Juryutlåtande

PROJEKTTÄVLING OM RASTPLATS BÖRRINGE

ÅKERHOLMARN

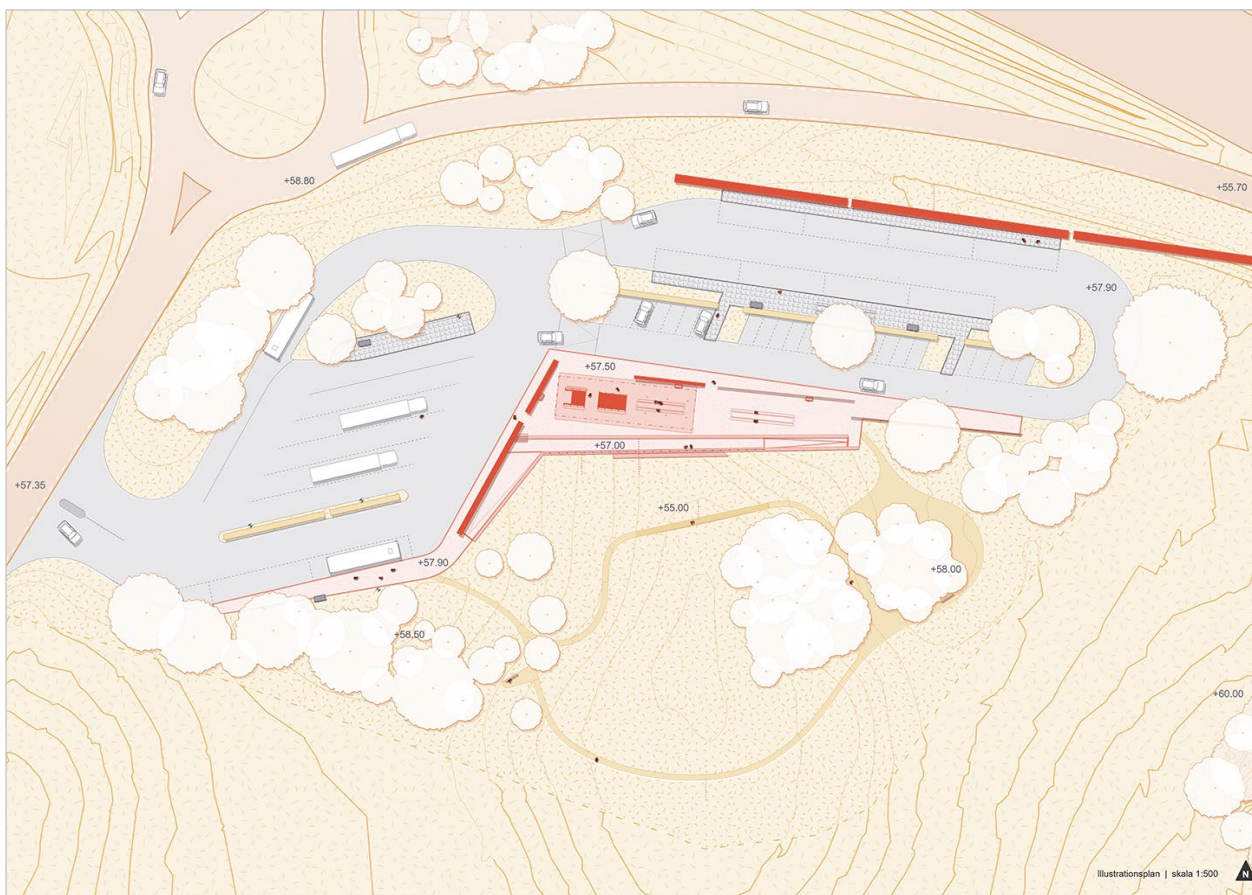
Förslaget är väl anpassat till det omgivande landskapet och smälter in bland de böljande vidsträckta åkrarna på ett attraktivt vis. Rastplatsen har en enkel och avskalad formgivning som är lätt att förstå.

Åkerholmarna anspelar på de subtila grupper av träd och vegetation som finns i närheten och föreslår flera nya åkerholmar som väl kompletterar platsens befintliga, och därmed uppstår en fin helhet. Den smala samlade vistelseytan i *Åkerholmarna* skapar en vacker scenisk plats med välregisserad utsikt. Illustrationerna visar på möjligheter och kvaliteter som kan tillföras med relativt små insatser.

Åkerholmarna uttrycker enkelhet och visar på ett tydligt sätt hur rastplatsen ska användas. Den bedöms bli lätt-skött och är kompakt i sin ytanvändning. Funktionerna är väl samlade vilket är positivt när det gäller skötsel och underhåll. Alla trafikanter har nära till platsens faciliteter. Lösningen har dock i sin ambition till effektivitet tagit väl små ytor för uppställning och utrymme för körradier i anspråk.

De tydliga längsgående murarna knyter på ett fint sätt an till kulturmiljön. Murarnas placering längs med vistelseytan ger visst bullerskydd men påverkar dessvärre även utsikten mot landskapet och skapar vid gångytorna visuella barriärer. Därmed kan murarna avsedda som kvalitetshöjande istället bli en belastning. På grund av sin redovisade höjd kan de dessutom utgöra gömställen och bidra till otrygghet intill vistelseytorna. Den oupplysta gångstigen ger möjligheter till att ta en finstämd promenad men kan upplevas som otrygg under vinterhalvåret.

När trafikanterna anländer till rastplatsen möts de av stora öppna hårdgjorda ytor för lastbilsparkering vilket gör de stora fordonen dominanta. Det kan i värsta fall leda till att rastplatsen upplevs som ogästvänlig för andra än lastbilarchaufförer eftersom lastbilar parkeras nära entrén, medan personbilar måste leta sig igenom hela anläggningen för att hitta sin parkering.

Rastplatsen tilltalar genom sin enkelhet och anpassning till topografin. Dock tenderar den genom för små radier och mått för trafiklösningarna att, vid fortsatt utformning, resultera i färre antal parkeringar eller reducerade ytor för vistelse och rekreation. Juryns bedömning är att den komprimerade trafiklösningen och den enkla lösningen ger nackdelar vilket drar ner helhetsintrycket för ett i övrigt intressant förslag.

LIVET MELLAN RADERNA

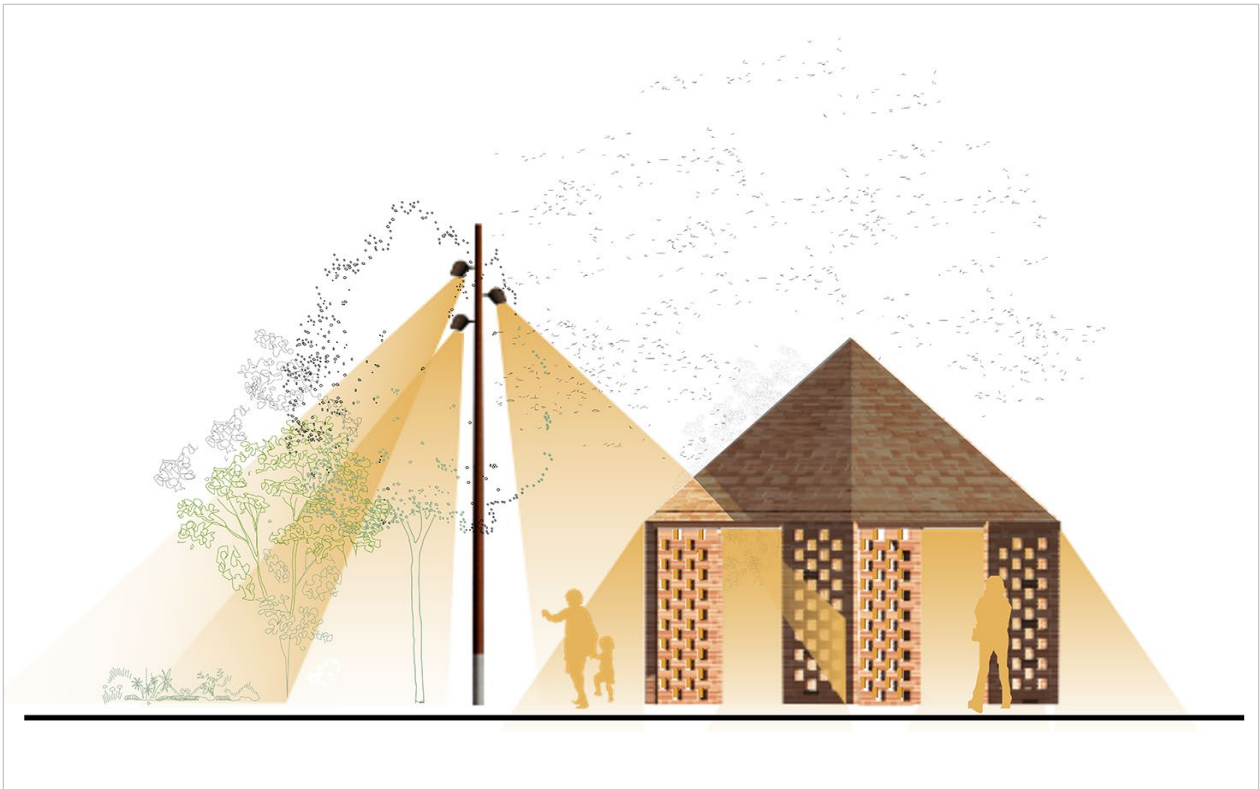
Vallarna som samstämigt bygger vidare på trädradernas riktning ger ett spännande och tydligt intryck. Vallarna bidrar med en rumslig dimension, lekvärden och ekologiska kvaliteter. Rishägn och vallar kan över tid tendera att se nedslitna ut och tillsammans med den uppvuxna grönskan och långa parkeringsslingan kan rastplatsen komma att upplevas otrygg. Vallarna kan också bli svåra att sköta vilket drar ner intrycket.

Inne på den omsorgsfullt terrängmodellerade rastplatsen letar sig en väg fram genom det nya landskapet och erbjuder platser för parkering för husbilar, husvagnar och personbilar separerat från lastbilar. Det finns goda möjligheter till samutnyttjande av parkeringsytorna,

men det kan behövas mer hårdgjorda ytor längs slingan för att klara parkeringsbehovet.

Livet mellan raderna erbjuder en sinnlig rastplats med flera olika ytor att ta en paus på. Sammantaget ser juryn att förslaget har många kvaliteter med ett lekfullt arkitektoniskt tema. Särskilt tilltalande är de fina tegelpaviljongerna, som tagit intryck från kulturlandskapet och tegelbrukshistorien i Börringe. Dagvattenfrågan har inte tagits om hand på ett övertygande vis och förefaller svår att lösa i kombination med gestaltningen som byggs upp av strikta vallar som styr vattenavrinningen. Därtill har kontakten med det omgivande landskapet inte tagits tillvara samt att lösningen på sikt kan bli svårskött.
